Panamá, 19 de agosto 2021.

Sirva la presente para saludarle cordialmente y a la vez contestar las aclaraciones solicitadas en la Nota No. DEJA-DEEJA-AC-0089-2005-2021, correspondiente al Estudio de Impacto Ambiental categoría II del proyecto **“RESIDENCIAL LOS CAOBOS”**, a desarrollarse en el corregimiento de La Arena, distrito de Chitré, provincia de Herrera.

Oscar Elías Rodríguez
Promotor del proyecto
Residencial Los Caobos

Anexo N°12. Plano de la Estructura sobre la Quebrada El Chivo

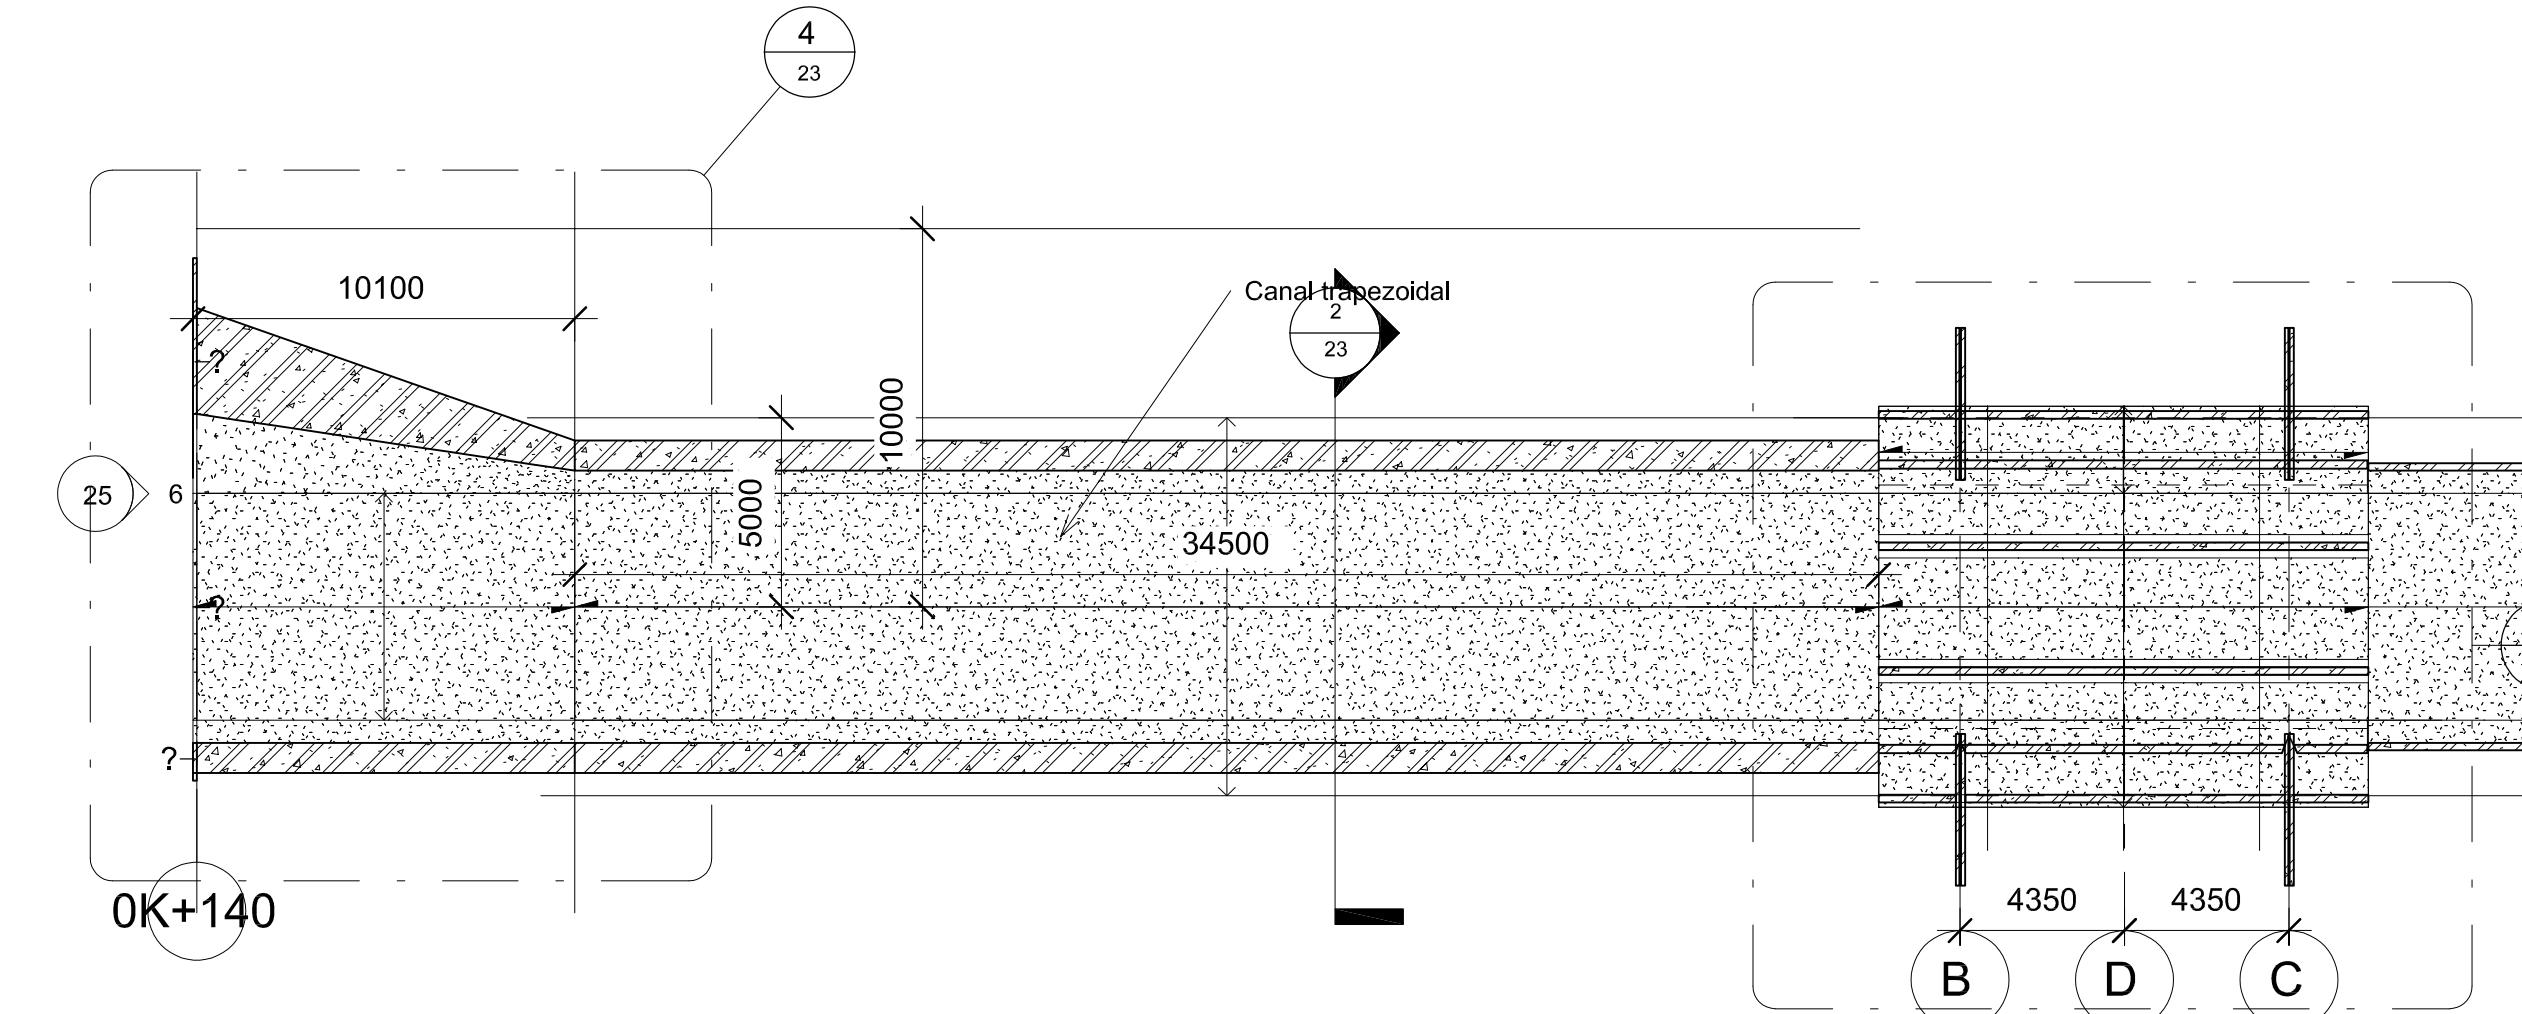
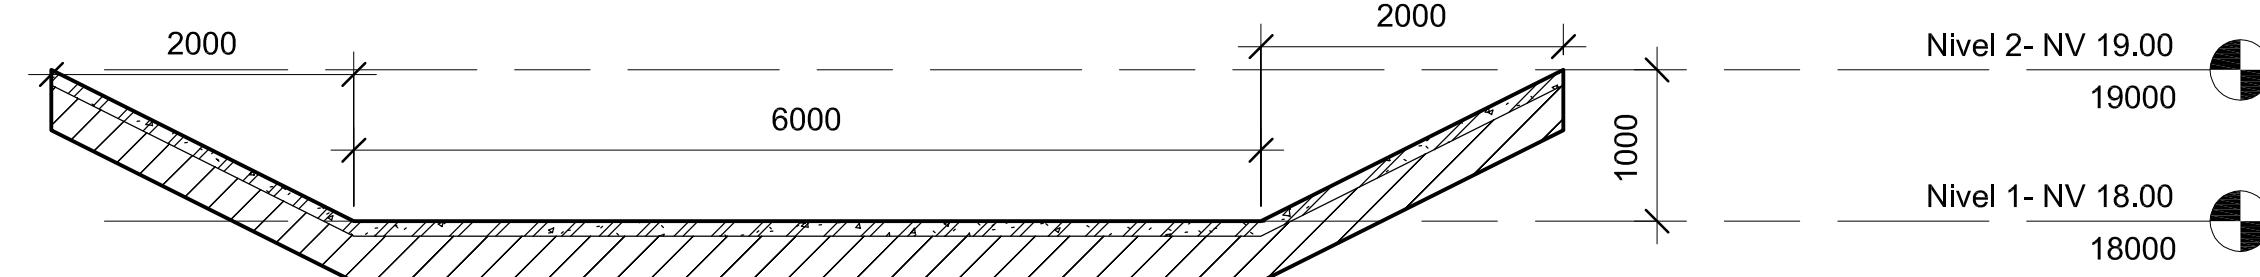
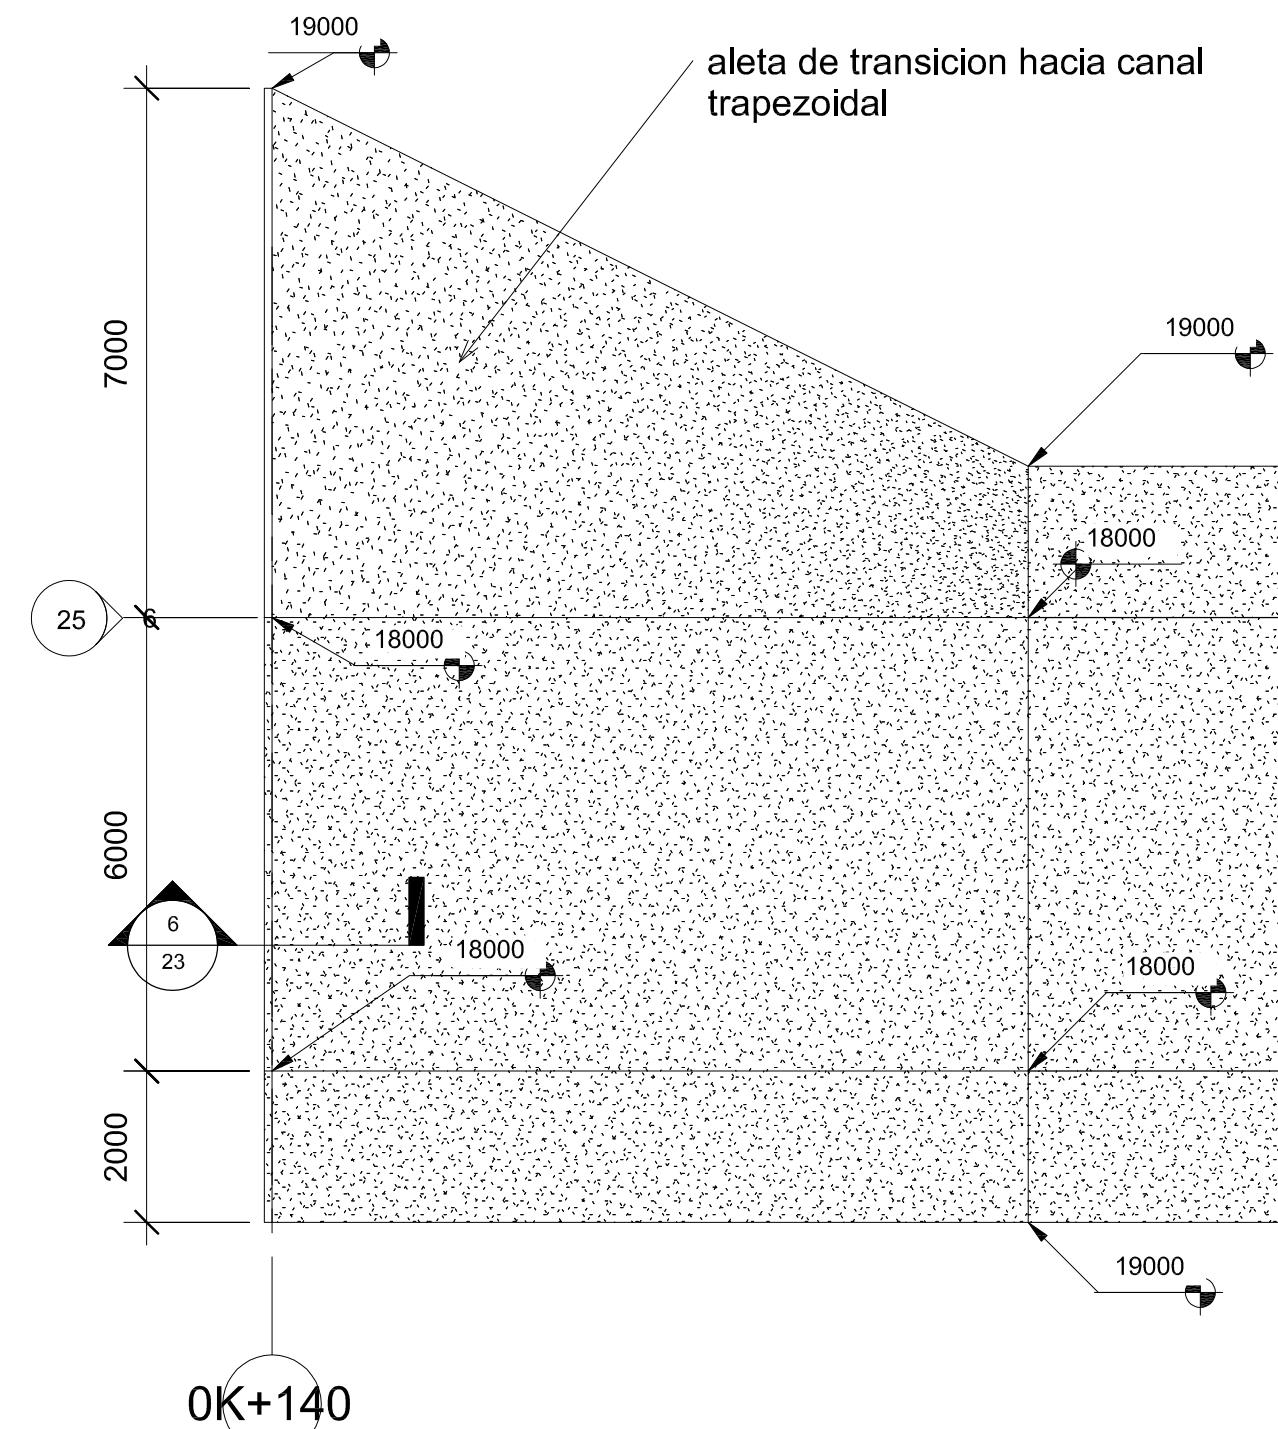
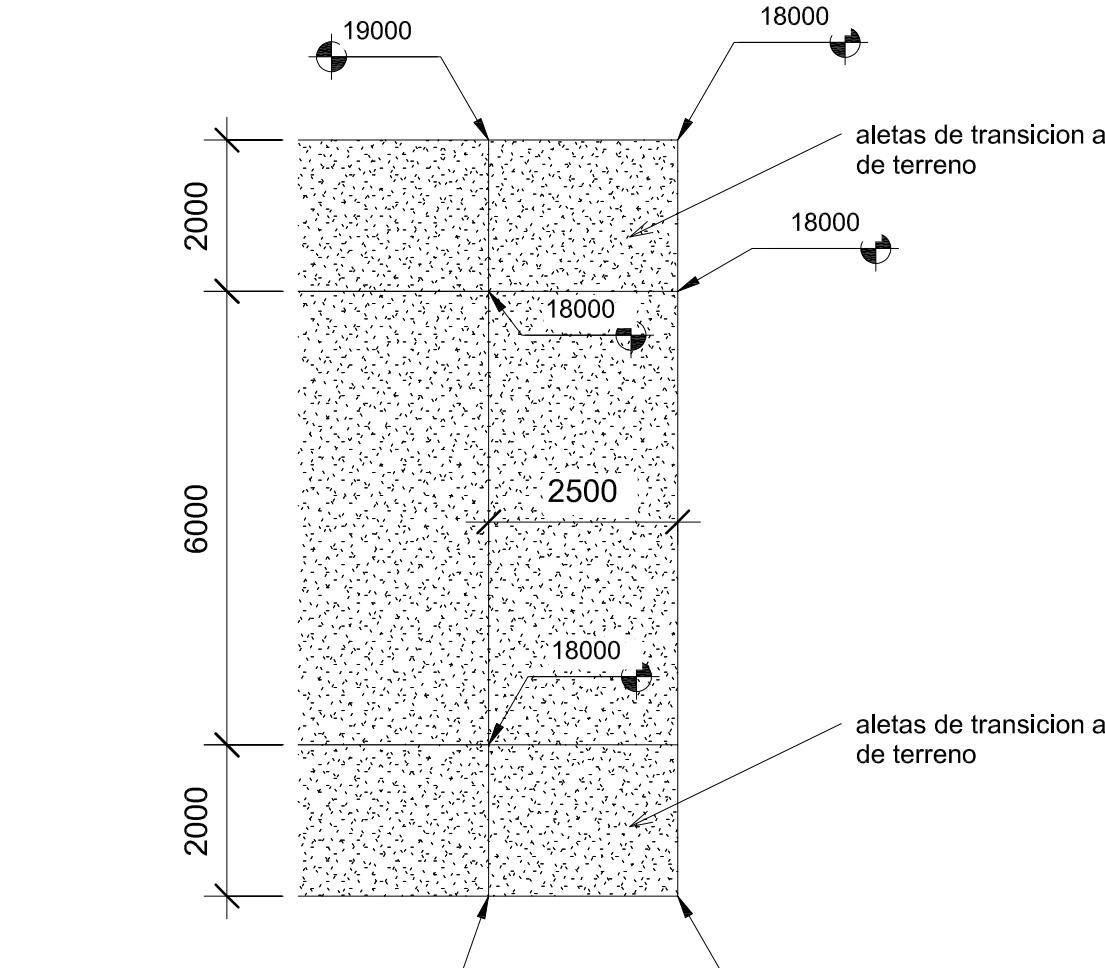
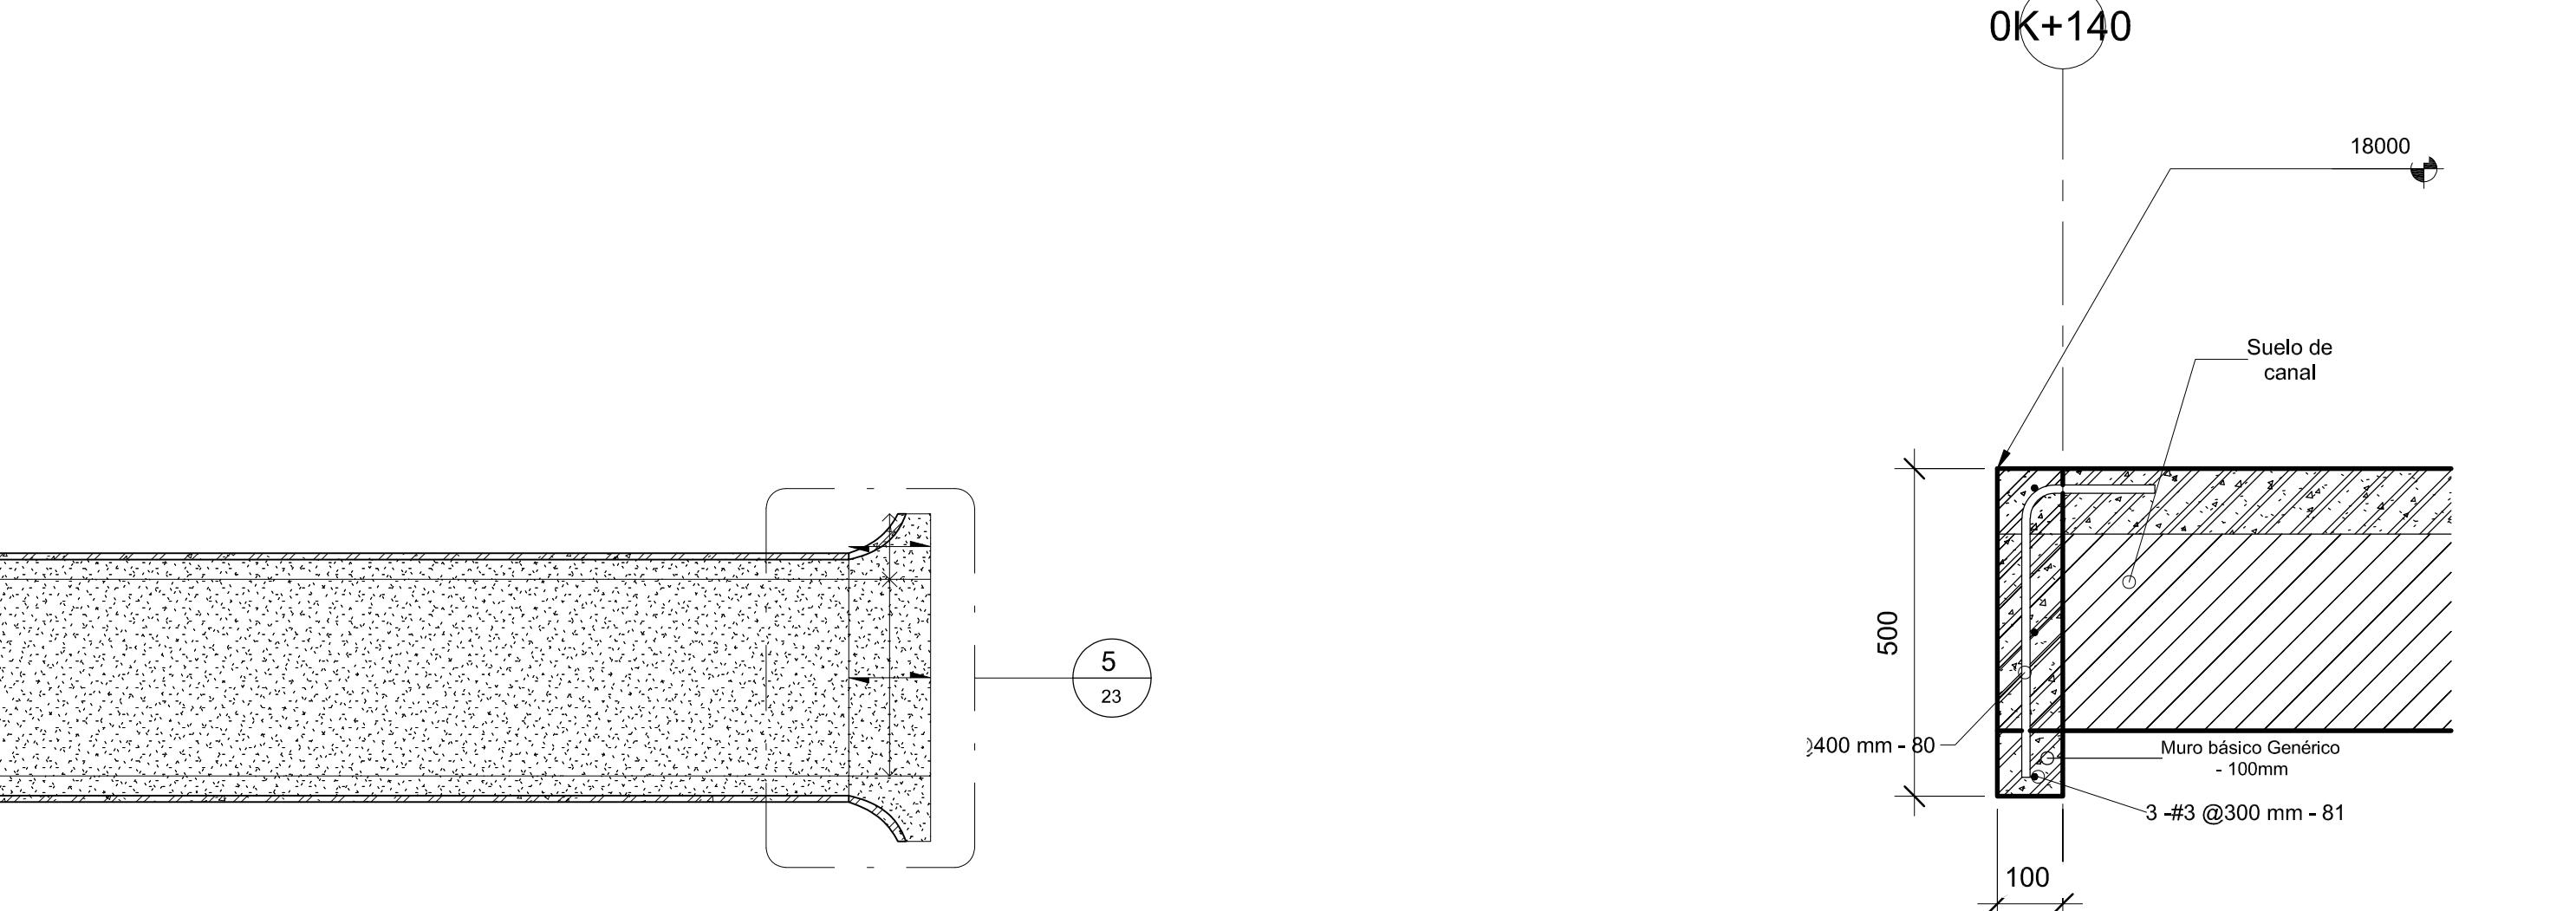
- d. Presentar planos de la estructura a realizar sobre la fuente hídrica, el cual debe estar firmado y sellado por profesional idóneo.

Respuesta a punto d: Se presenta en el *Anexo N°12*. Plano de la Estructura sobre la Quebrada El Chivo, el mismo se encuentra firmado y sellado por profesional idóneo.
